品番	HH09013S	品名	カバー	1 / 3
----	----------	----	-----	-------

衛生陶器補修品互換性情報

No. E0026

件名 タンク整流ジャバラについて

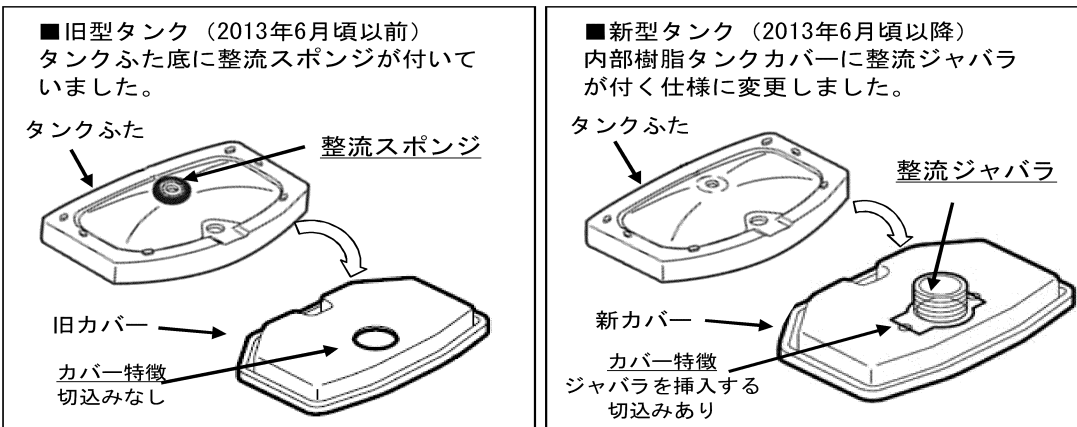
タンクふた底の違い

■対象製品のタンクふたには、ふた底に整流スポンジが付いているものと、付いていないものがあります。2013年6月頃から順次整流ジャバラ式に切り替えられています。
(新旧でカバー形状は異なりますが、整流ジャバラのみの取り替えは可能です)

- 現行製品は整流ジャバラ式に切り替わっていますので、整流スポンジは付いていません。
- 現在のタンクふた、陶器タンク式、内部樹脂タンク式、内部樹脂カバーのみの補修品には、整流ジャバラが付いていますので、補修の際、タンクふた底に整流スポンジが付いている場合は、はがして整流ジャバラ式に切り替えてください。
- 整流スポンジを付けたまま整流ジャバラ仕様のカバーを付けると、ふたが浮いてがたつきや漏水の原因となりますので、必ず整流スポンジは、はがしてください。
- 既に整流ジャバラが付いている製品に対して、補修品を手配すると整流ジャバラがだぶる場合があります。その場合は破棄ください。
